**60745-2-13**

AMENDEMENT 1  
AMENDMENT 1

**Safety of hand-held motor-operated electric tools**

**Part 2:  
Particular requirements for chain saws**

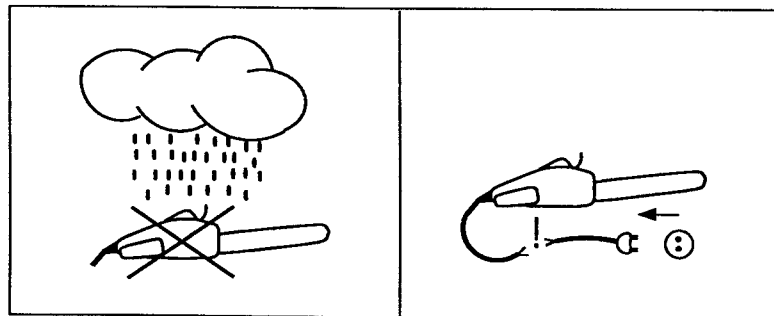
Remplacer le texte de cet article par ce qui suit:

L'article de la première partie est applicable, avec l'exception suivante:

**Attention!** Ne pas exposer cet outil à la pluie\* et retirer immédiatement la fiche de prise de courant si le câble d'alimentation est endommagé ou coupé\*.

\* A la place de ces textes, les symboles ci-dessus ayant le même sens peuvent être utilisés.
